東許第20001号
令和2年2月12日

核燃料物質の加工施設の変更に関する設計及び工事の方法について
の認可申請書の一部補正について

平成31年3月26日付け東許第19005号をもって申請し、令和元年5月27日付け東許第19006号、令和元年10月24日付け東許第19008号及び令和元年12月10日付け東許第19012号をもって一部補正しました核燃料物質の加工施設の変更に関する設計及び工事の方法についての認可申請書を、別紙のとおり一部補正いたします。

- (1) 燃料棒保管棚 No.1, No.2 の工事フローについて、核燃料物質の移動に必要な搬送設備等の使用に当たっては、次回以降の申請において新規制基準適合のための検査を実施する手順に見直すため、「別添I 加工施設の変更に関する設計及び工事の方法」の記載を適正化する。
- (2) 可搬式の保管トレーについて、次回以降の申請で適合性を確認する予定の範囲及び適合性を確認するための施設を明確にするため、「別添I 加工施設の変更に関する設計及び工事の方法」及び「添付書類1 加工施設の設計及び工事の方法の技術基準への適合性に関する説明書」の記載を適正化する。
- (3) その他記載の適正化を行う。

図へー1 燃料棒保管棚 No. 1, No. 2 の工事フロー (1 / 3)

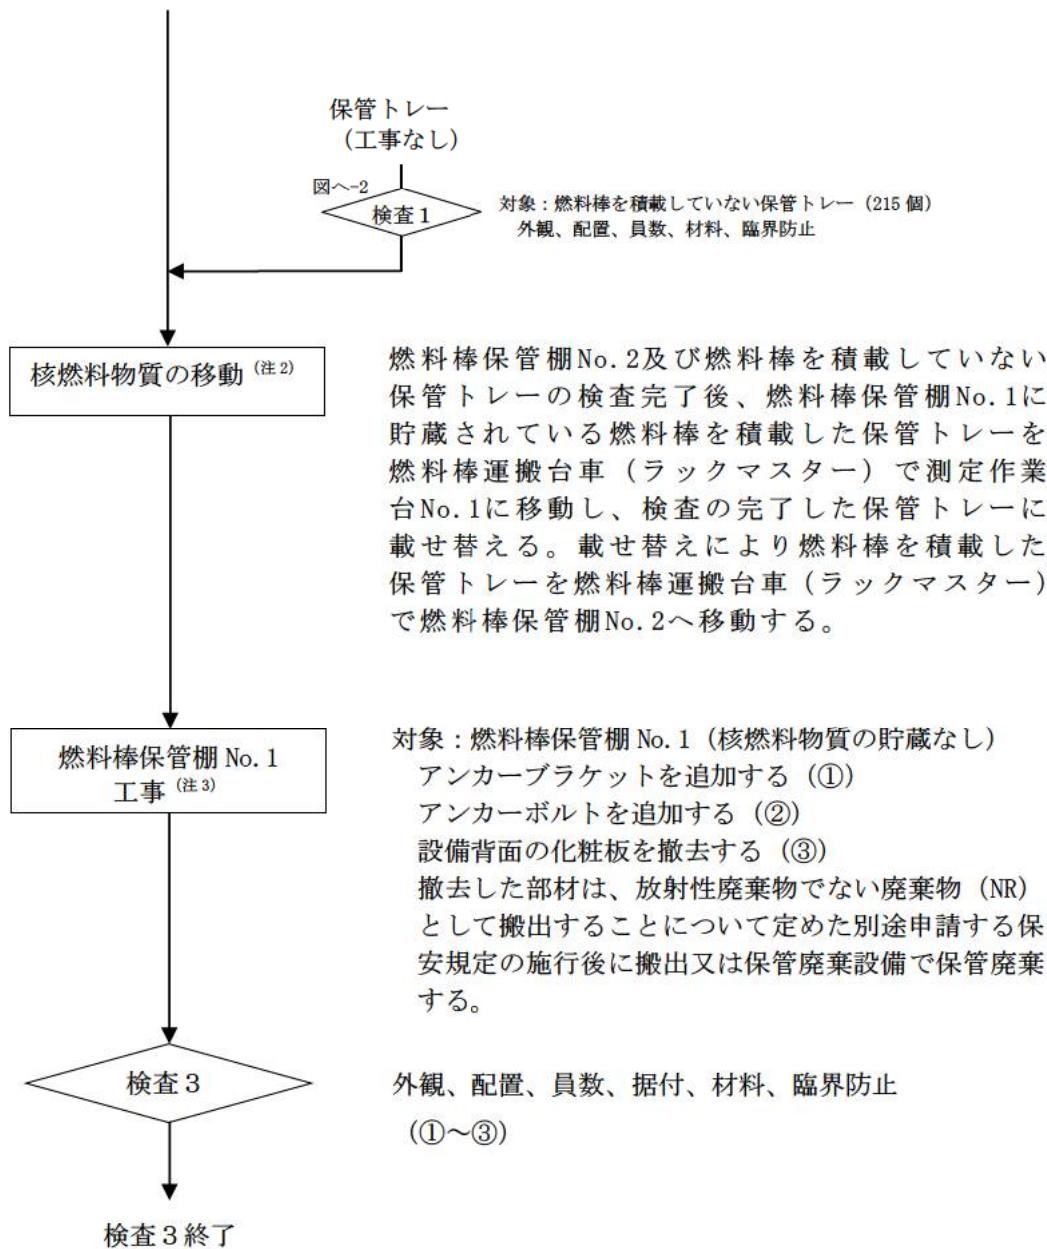
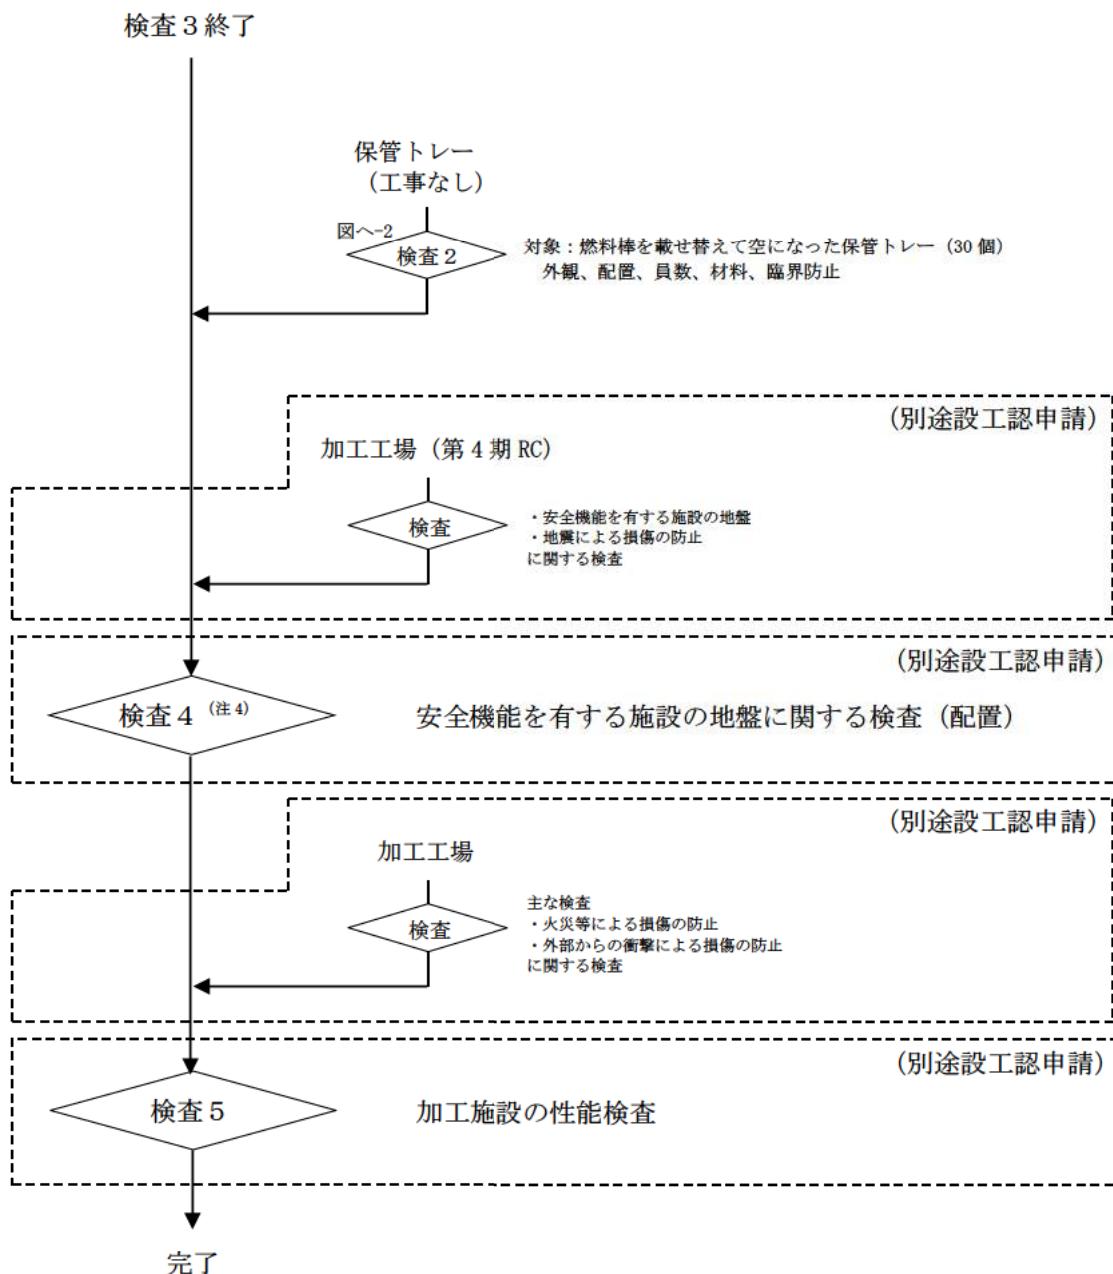
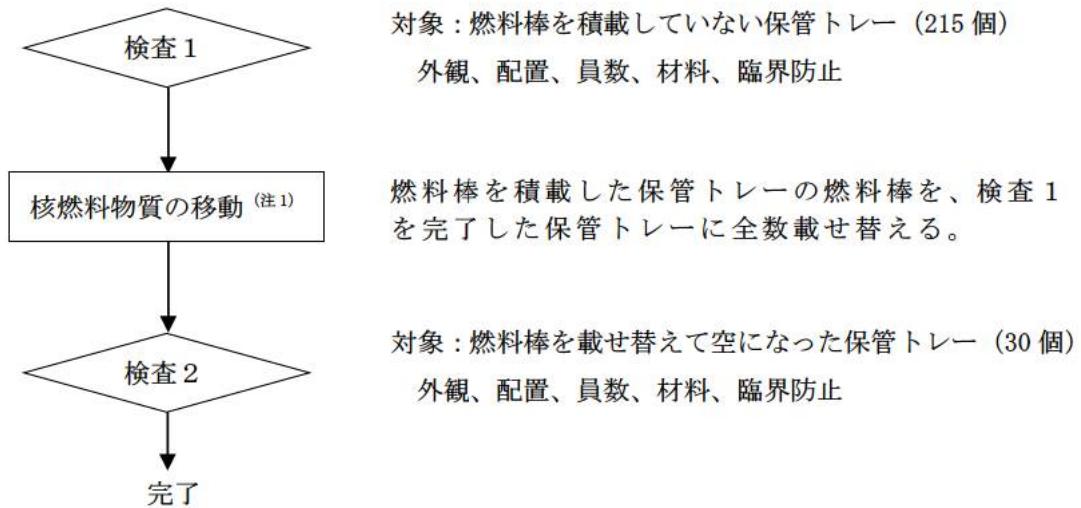
- (注1) 燃料棒保管棚 No. 1, No. 2 については、燃料棒を貯蔵していない状態で新規制基準対応工事を実施する。燃料棒保管棚 No. 1, No. 2 のうち、燃料棒保管棚 No. 1 には燃料棒が貯蔵されていることから、燃料棒が貯蔵されていない燃料棒保管棚 No. 2 に対して先行して工事を実施する。
- (注2) 燃料棒保管棚 No. 1 の工事に先立ち、当該設備に貯蔵されている燃料棒を、先に検査を完了した燃料棒保管棚 No. 2 に移動する。燃料棒を積載した保管トレーの設備間の移動には燃料棒運搬台車（ラックマスター）を使用し、燃料棒の載せ替えには測定作業台 No. 1 を使用する。これら搬送設備等の使用に当たっては、次回以降の申請において当該設備の新規制基準適合のための検査を実施する。
- (注3) 核燃料物質の移動により、燃料棒の貯蔵がなくなった燃料棒保管棚 No. 1 に対して工事を実施する。
- (注4) 燃料棒保管棚 No. 1, No. 2 の地盤については、安全機能を有する施設を十分に支持することができる地盤に施設された加工工場 燃料棒保管室の床の設計で確認する必要がある。このため、本申請の対象としていない加工工場（第4期RC）を次回以降に申請するのと同時かそれ以降に燃料棒保管棚 No. 1, No. 2 の地盤に関する申請を行い、新規制基準適合のための検査を実施する。

図へー 2 保管トレーの工事フロー

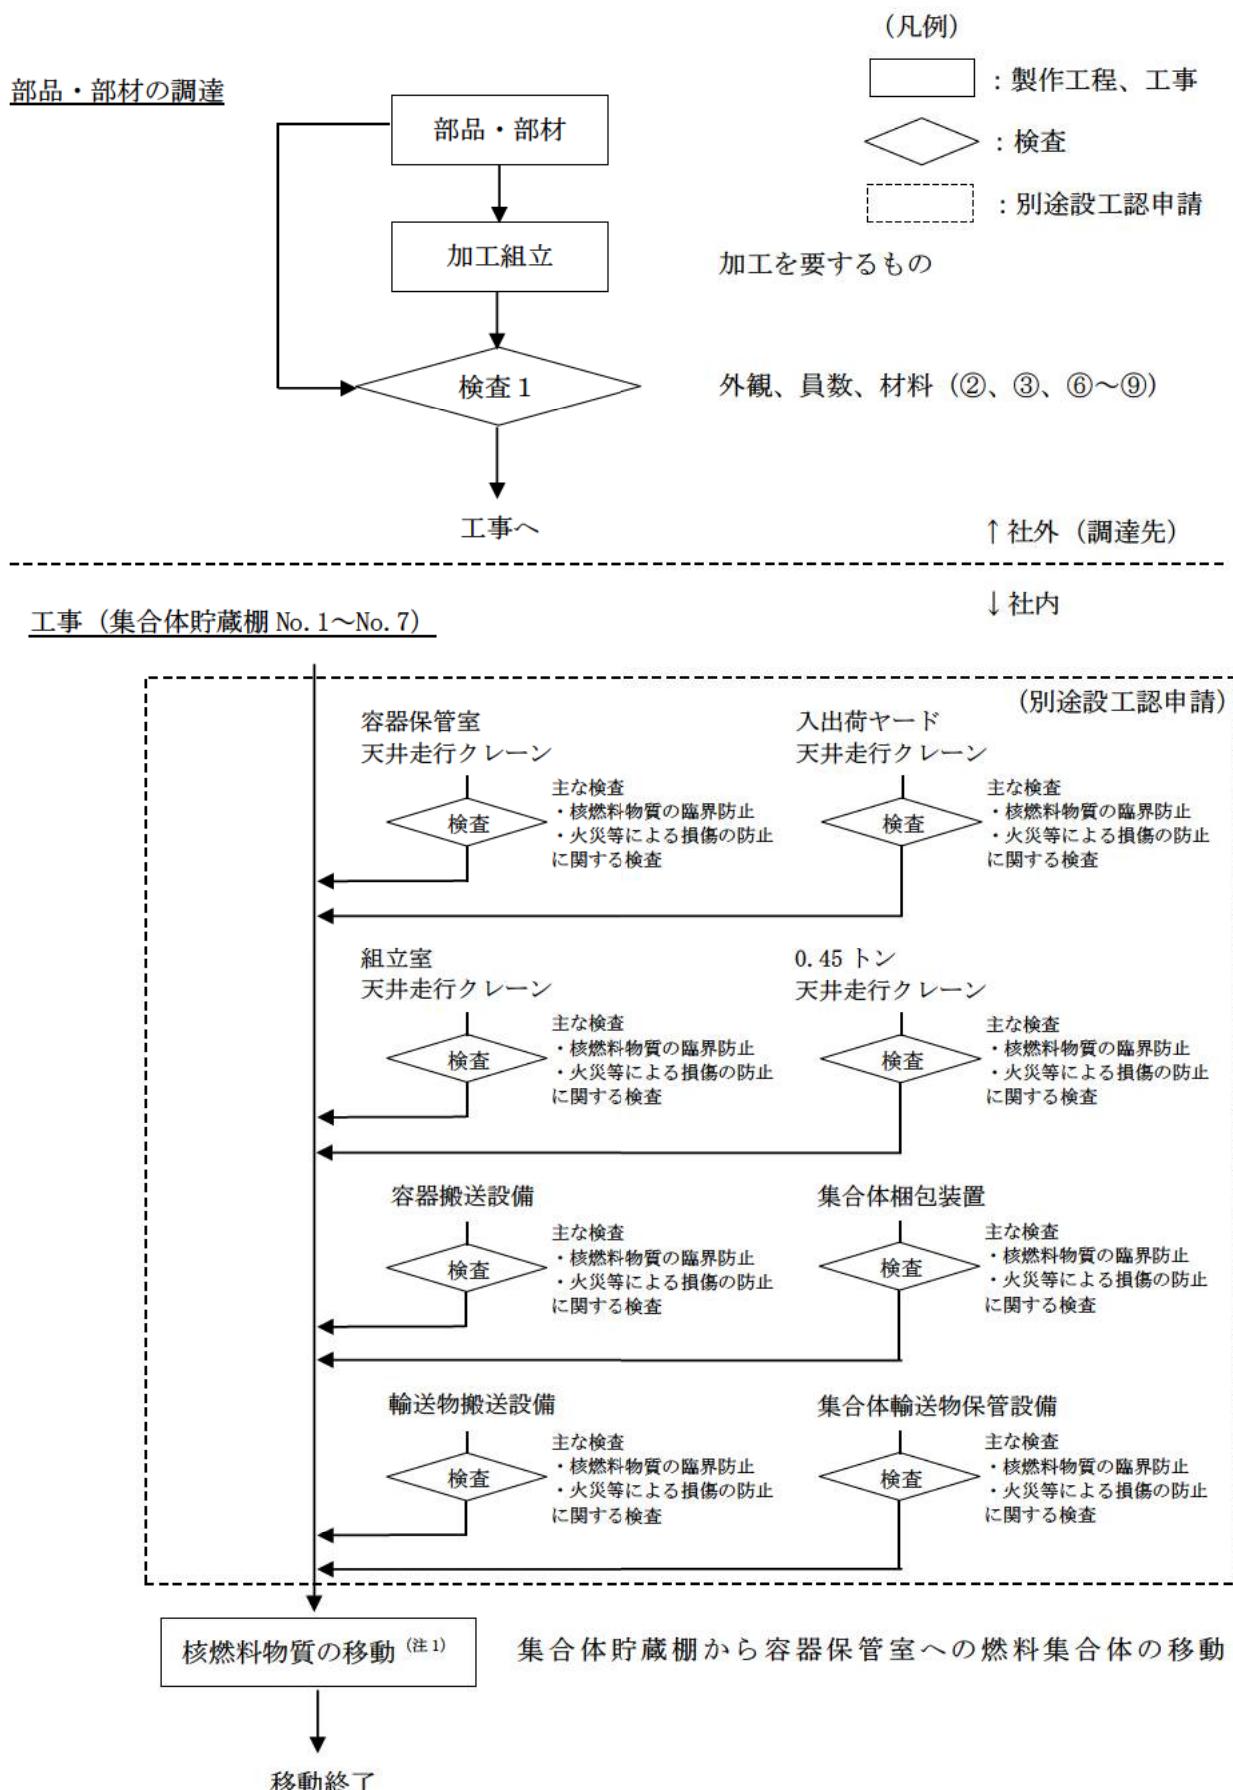
(注1) 保管トレーについては、燃料棒を積載していない状態で新規制基準適合のための検査を実施する。そのため、燃料棒を積載した保管トレーの検査に先立ち、保管トレーに積載されている燃料棒を、もともと燃料棒を積載しておらず、先に検査を完了した保管トレーに全数載せ替える。燃料棒を積載した保管トレーの設備間の移動には燃料棒運搬台車（ラックマスター）を使用し、燃料棒の載せ替えには測定作業台No.1を使用する。これら搬送設備等の使用に当たっては、次回以降の申請において当該設備の新規制基準適合のための検査を実施する。
